24.14.A
De Waele - De Neef

OMV
nieuwe toestand
snede AA

locatie Peter Benoitlaan 229, 9000 Gent
datum 15.10.2025
schaal 1: 100

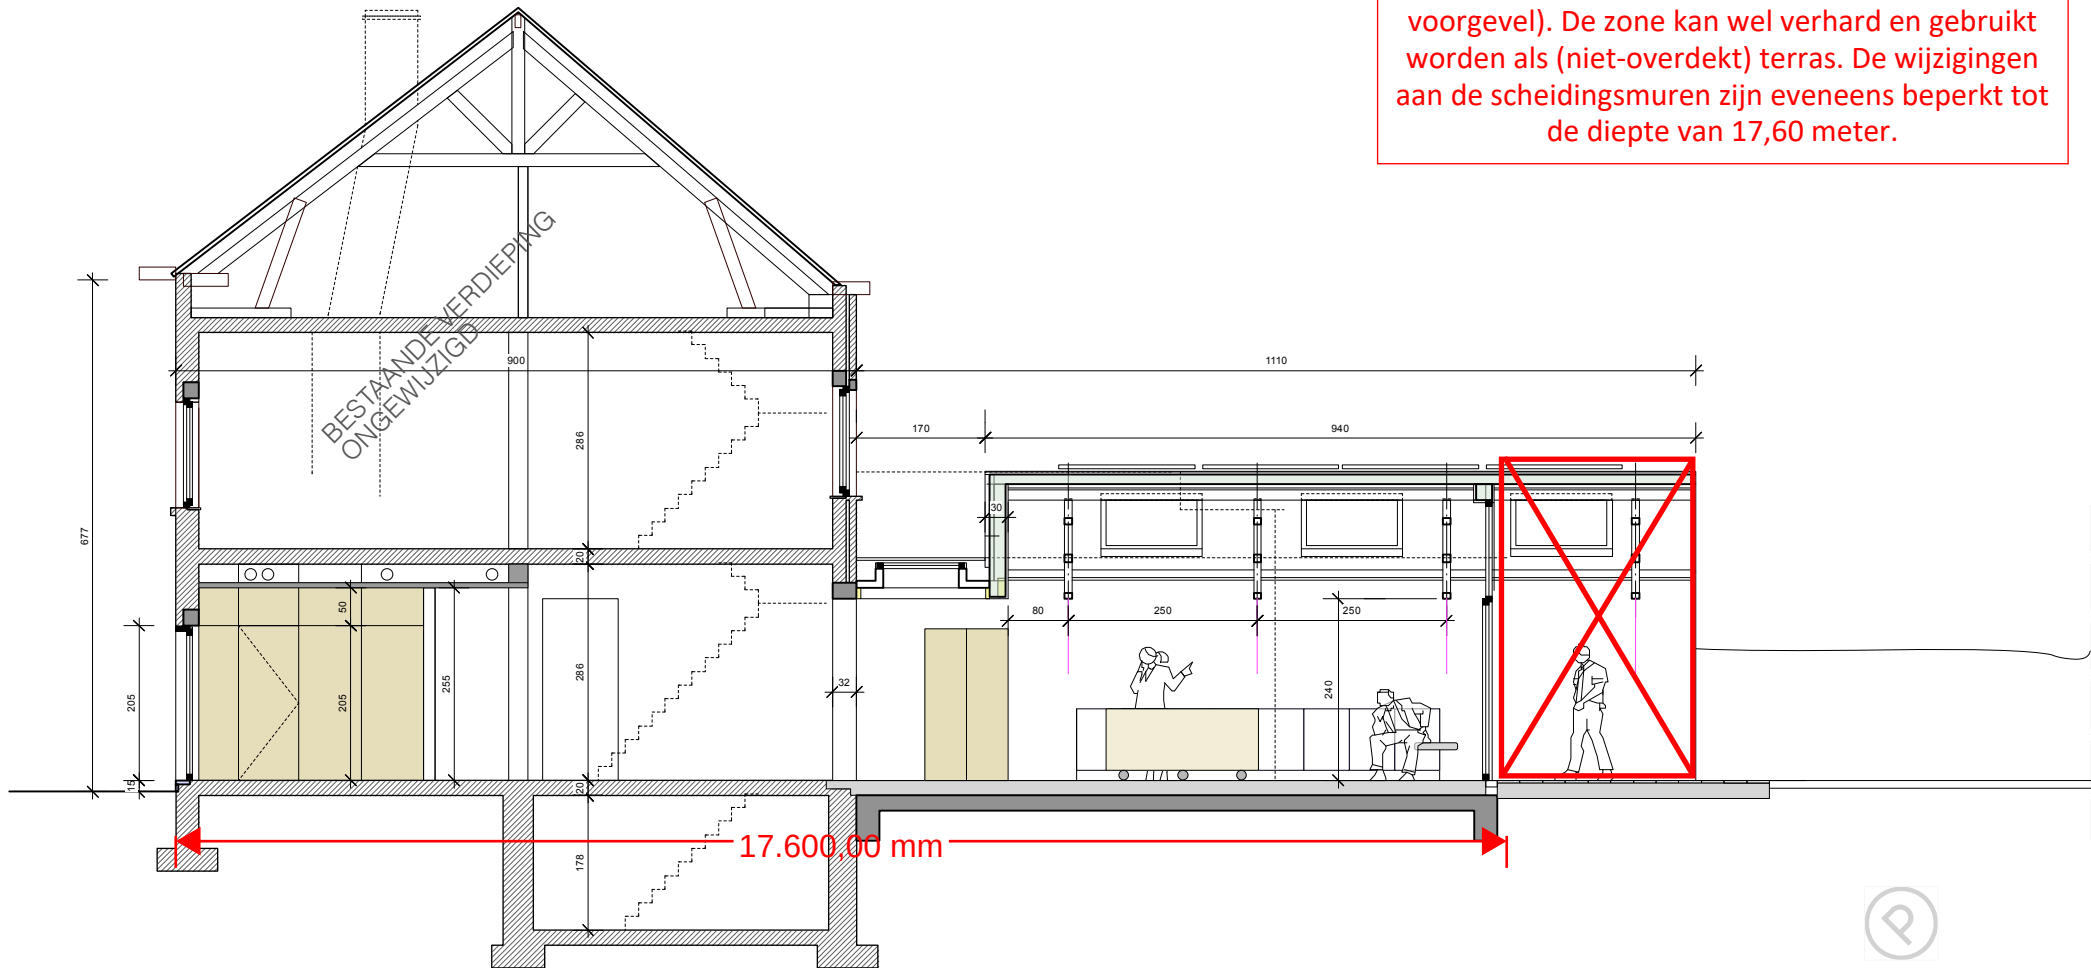
ZIE BIJZONDERE VOORWAARDE(N)

Volgende handelingen worden uitgesloten uit de vergunning:

Het bouwen van het overdekt terras wordt uitgesloten uit de vergunning; de bouwdiepte wordt beperkt tot 17,60 meter (gemeten vanaf de voorgevel). De zone kan wel verhard en gebruikt worden als (niet-overdekt) terras. De wijzigingen aan de scheidingsmuren zijn eveneens beperkt tot de diepte van 17,60 meter.
